PARECER DA COMISSÃO DE AVALIAÇÃO

**IC9 – EN1 / NÓ DE FÁTIMA (A1) E VARIANTE À EN243 EM PORTO DE MÓS E
IC9 – FÁTIMA (A1) / OURÉM (ALBURITEL)**

PROCESSO DE AVALIAÇÃO DE IMPACTE AMBIENTAL N.º 1423

Março de 2006

FATIMA (A1) / OUREM (ALBURITEL)
SOLUÇÃO NORTE E SOLUÇÃO SUL
(BASE DE ESTUDO PRÉVIO)

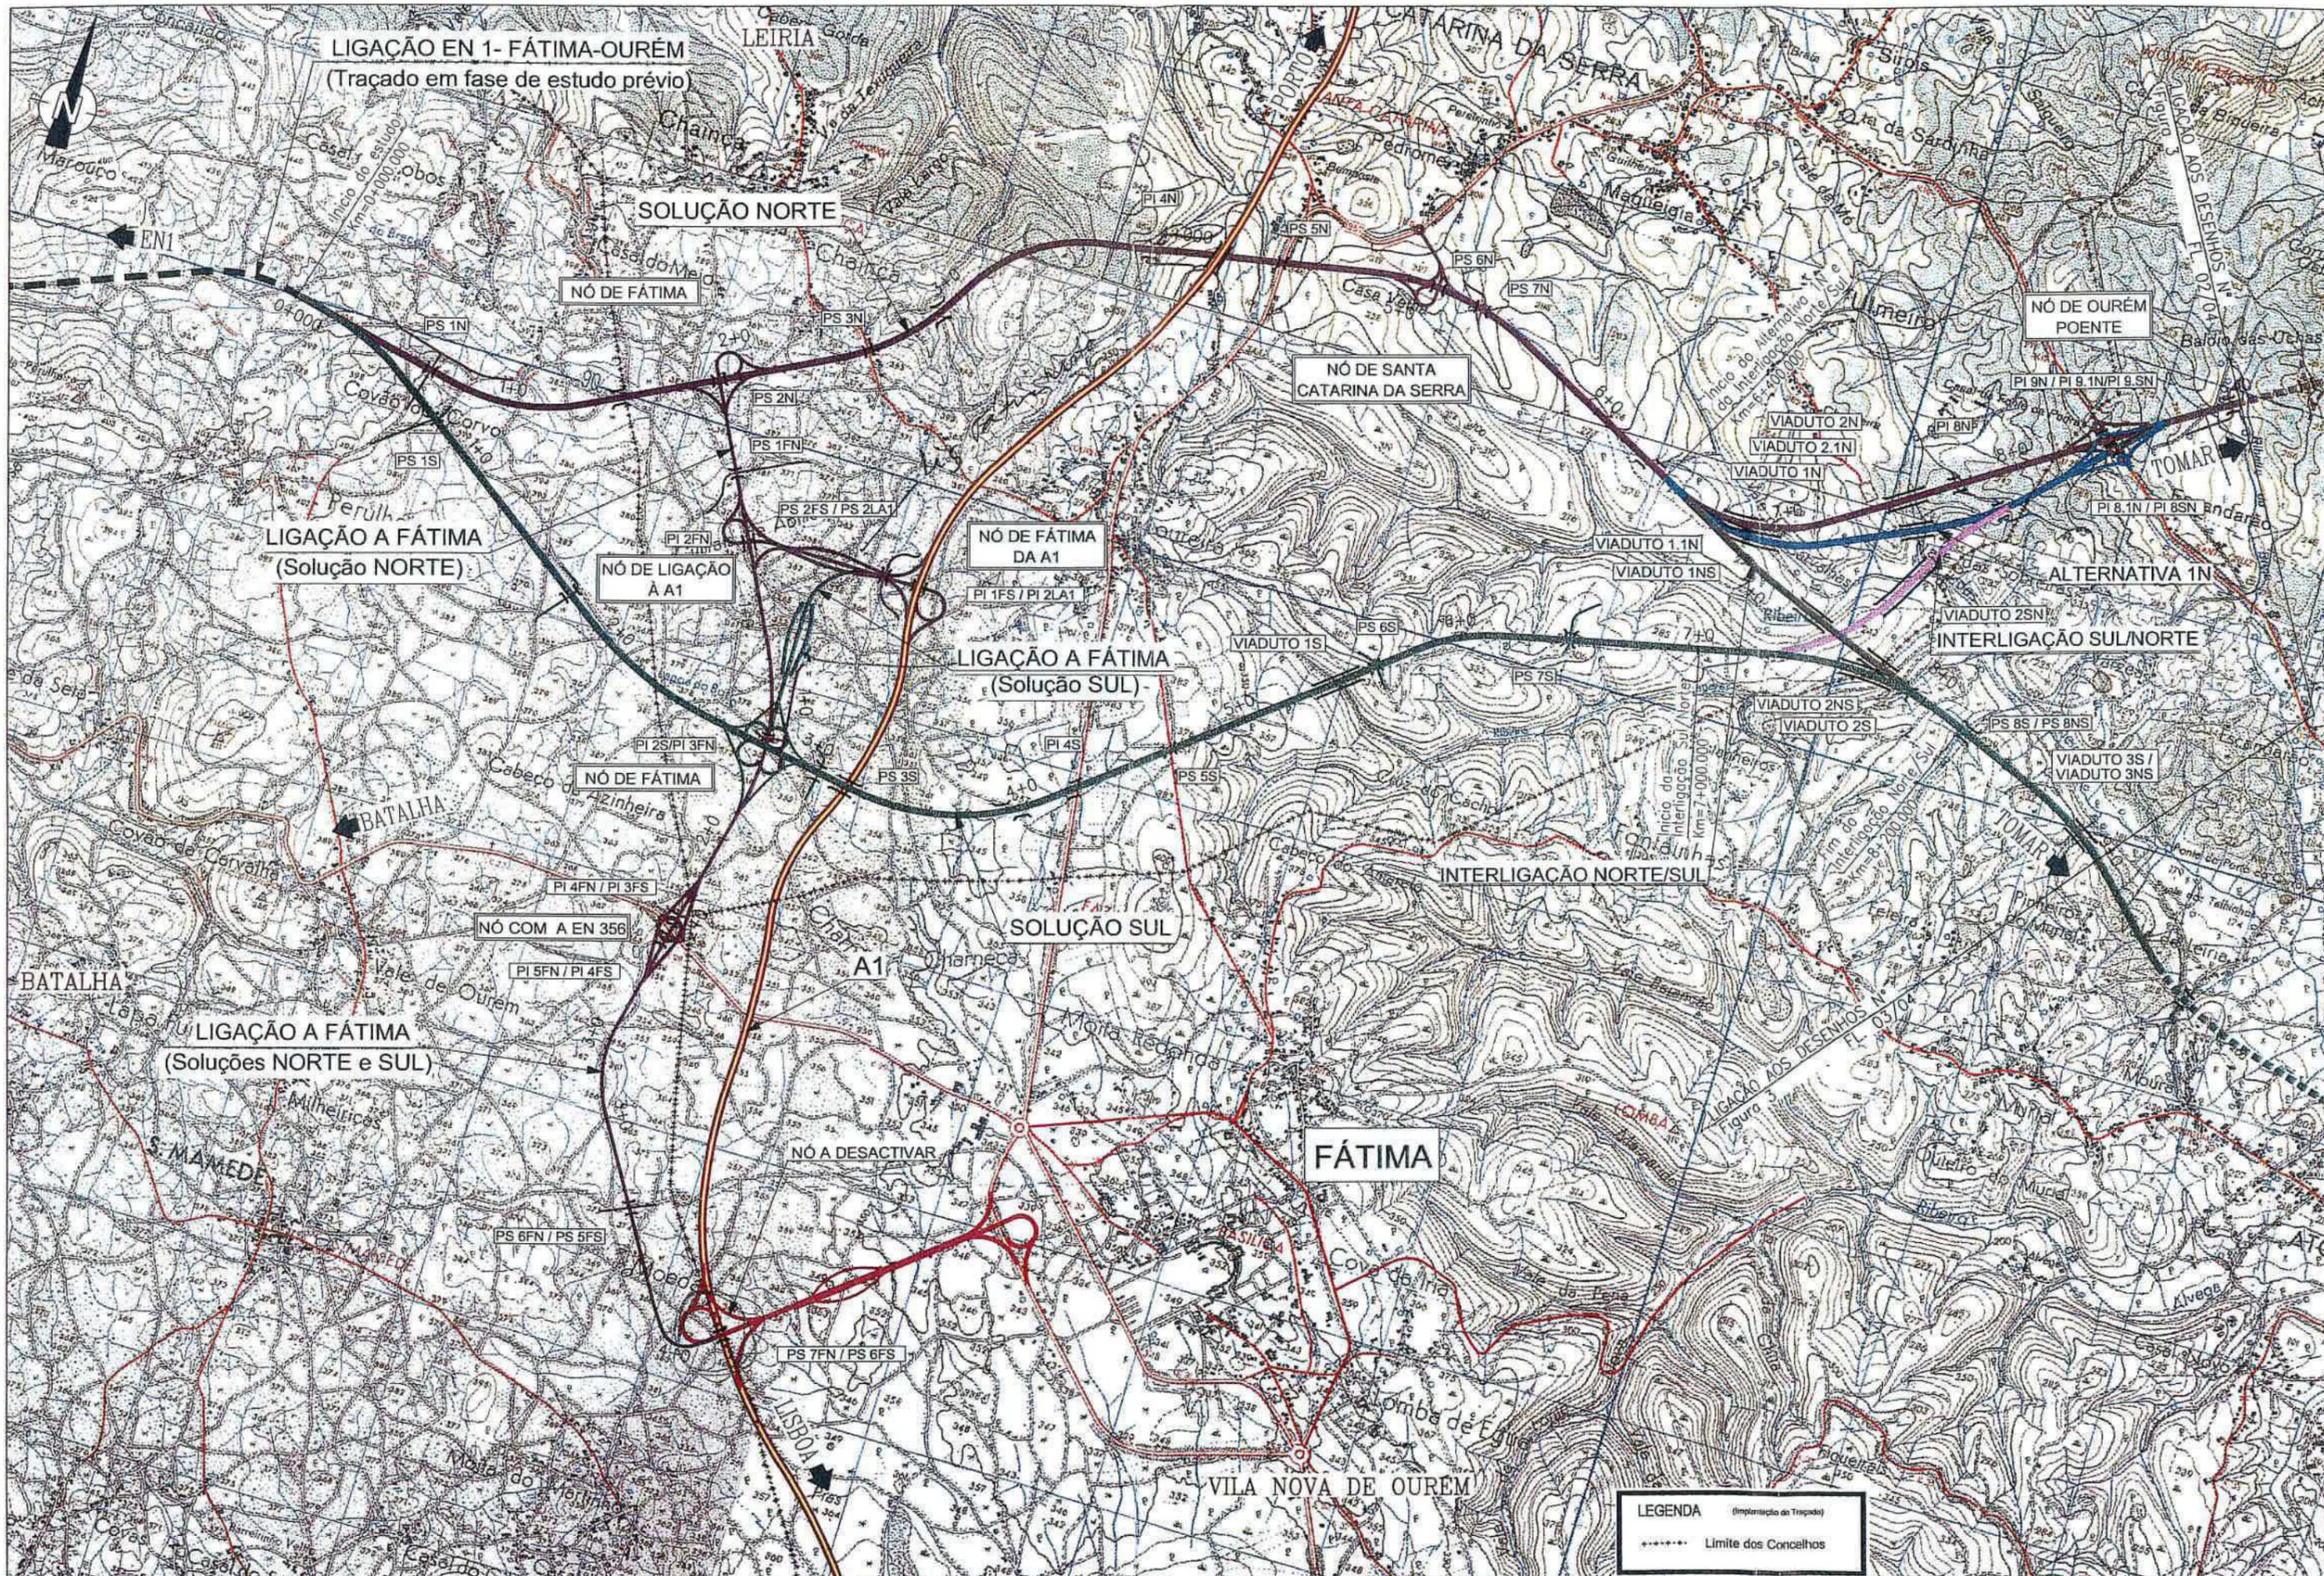
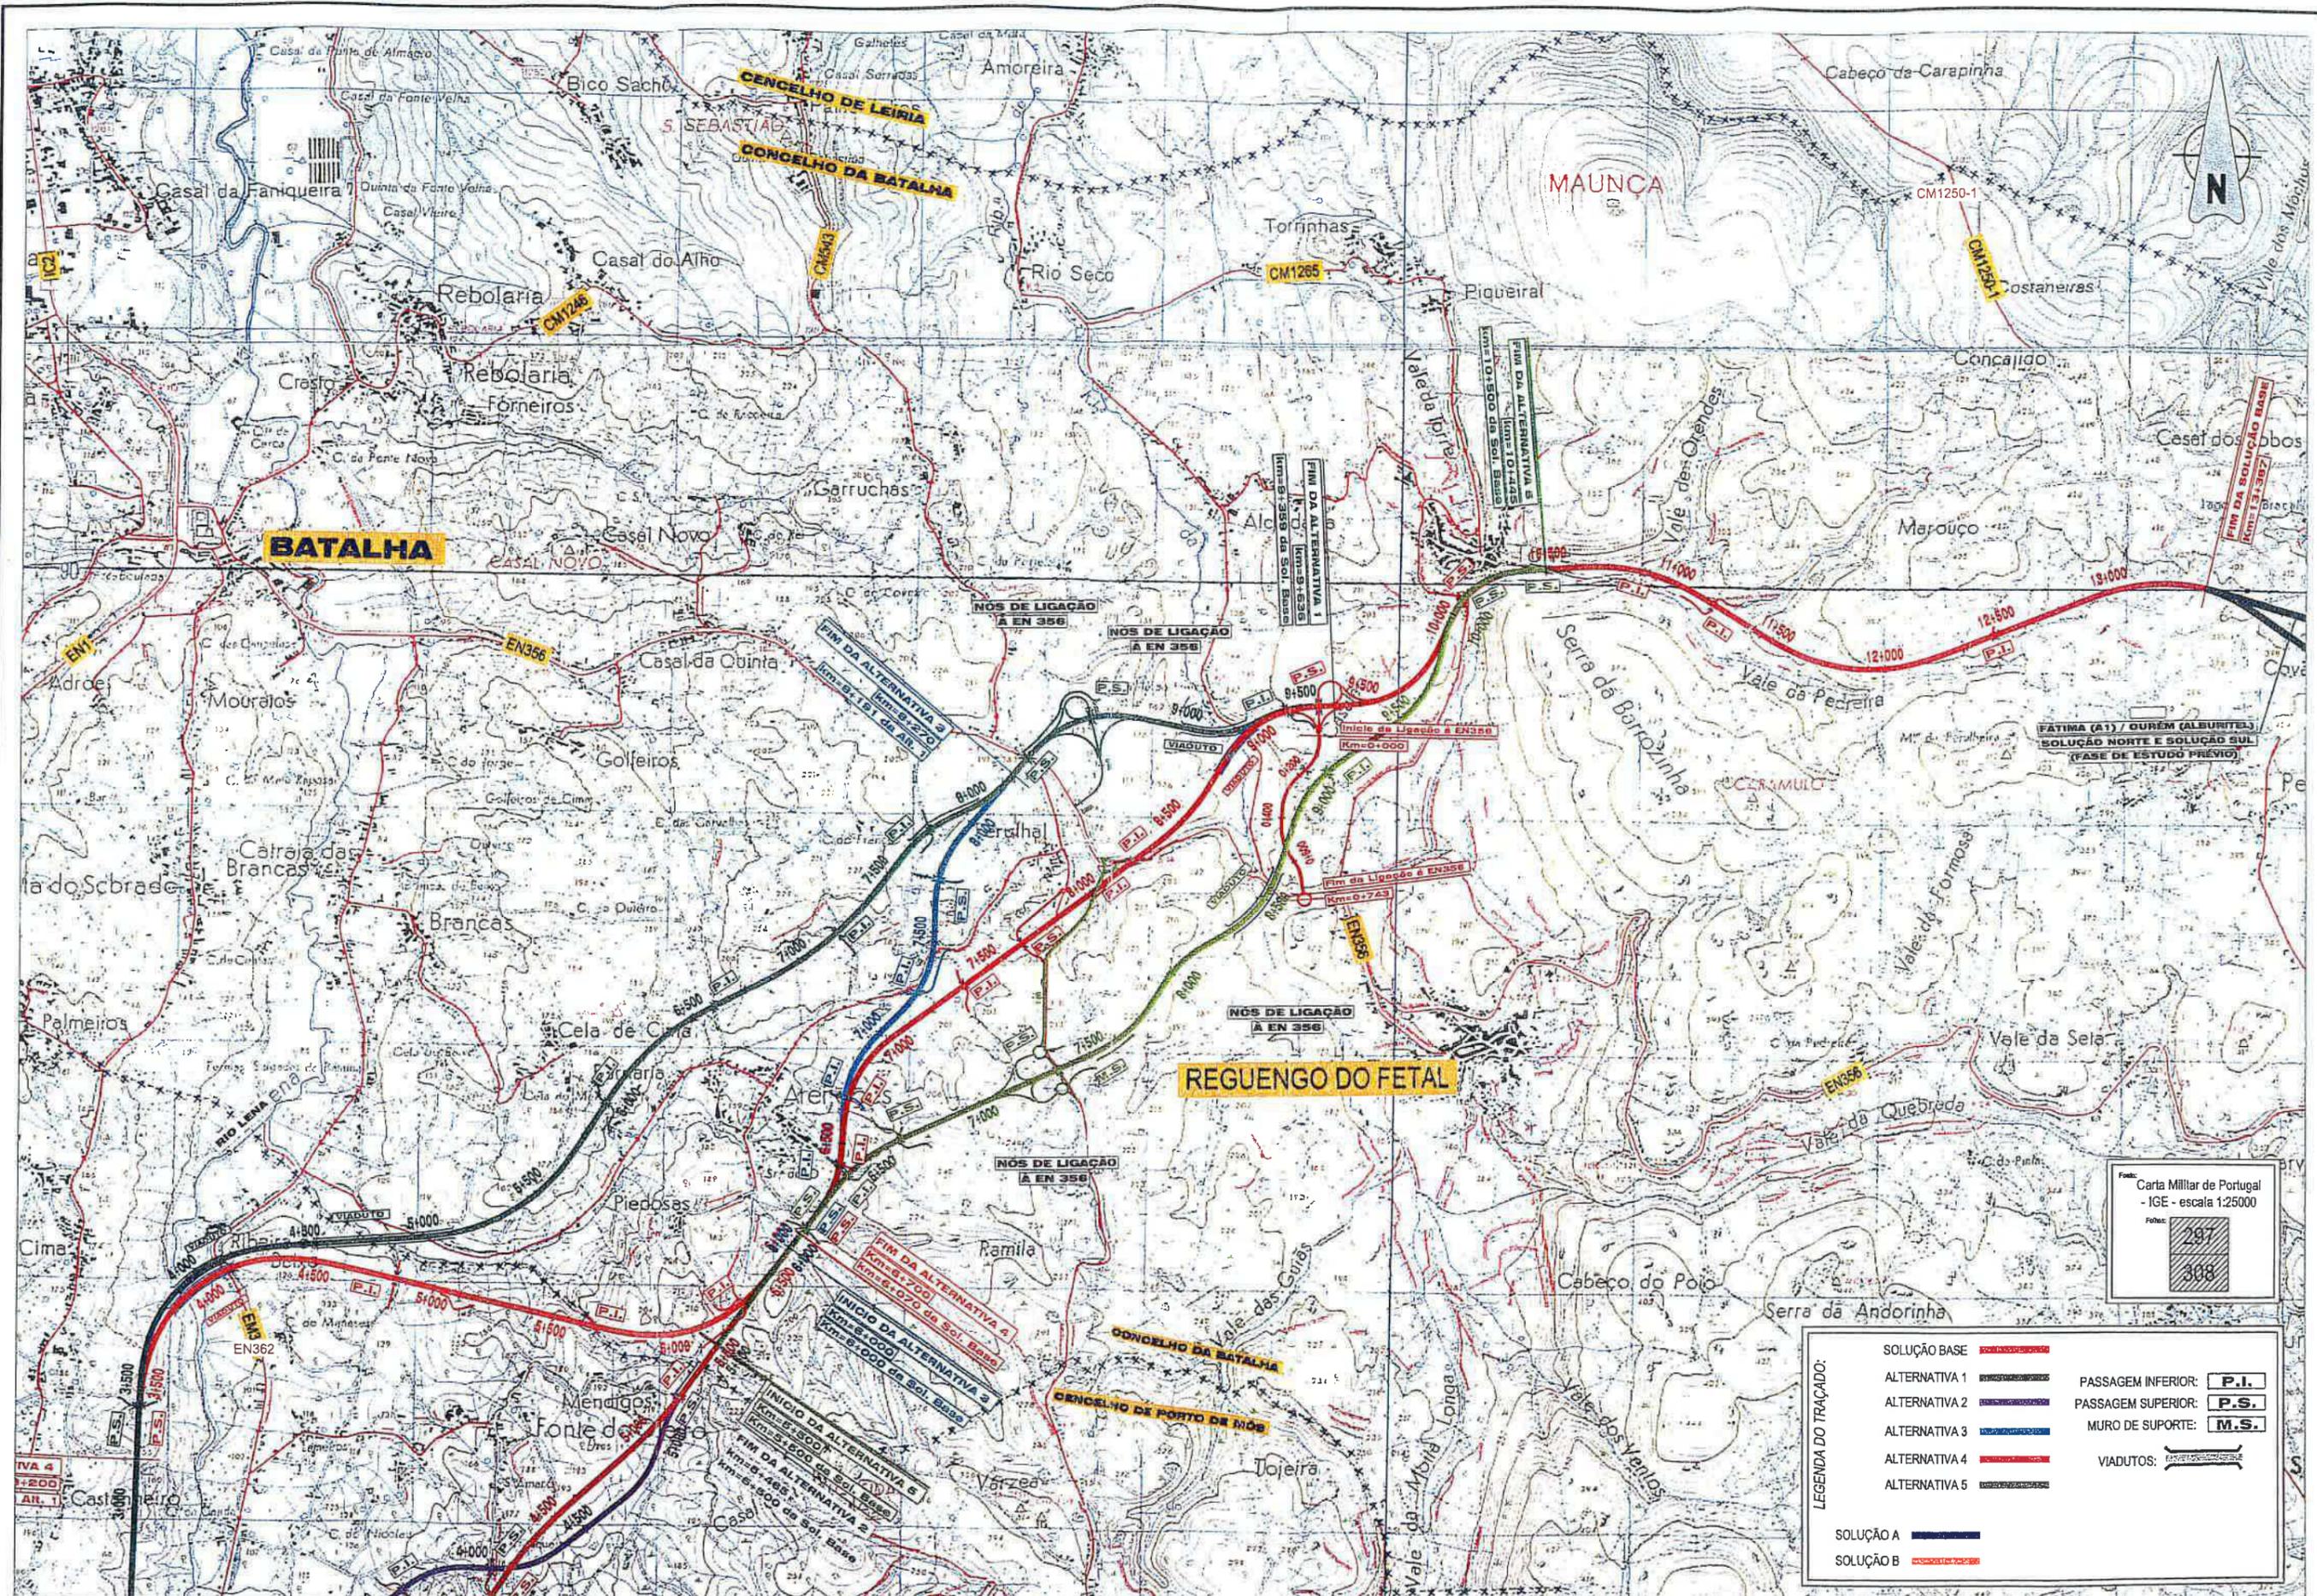
Assim, em termos de análise comparativa das diversas soluções e suas conjugações, considera-se que a Sol. Norte conjugada com a Alt. 2N apresenta-se como a menos desfavorável porque apresenta uma implantação no terreno em menores dimensões, afectando locais de menor qualidade e sensibilidade visual. Embora a Alt. 2N atravesse o vale da Ribeira de Seiça e afluentes, a implantação em viaduto de toda a baixa aluvionar com a respectiva integração paisagista, minimizará significativamente o traçado proposto. O Nó de Ourém Nascente, localizado numa área de elevada sensibilidade visual, deverá ser revisto, face à necessidade do prolongamento do viaduto, tal como referido anteriormente.

- a emissão de parecer **desfavorável** às soluções apresentadas para a Ligação a Fátima, Nó de Fátima da Sol. Norte, junto a Chainça e à desactivação do actual Nó de Fátima à A1;

- a emissão de parecer **favorável** à combinação da Sol. Norte com a Alt. 2N do Lanço do IC9-Fátima (A1)/Ourém (Alburitel), condicionado:
 - à apresentação de alternativas de ligação IC9/A1, e respectiva avaliação de impactes ambientais, devendo ser estudada, entre outras, a possibilidade de relocar o Nó de Santa Catarina assegurando, além da ligação IC9/A1, a ligação a Fátima;
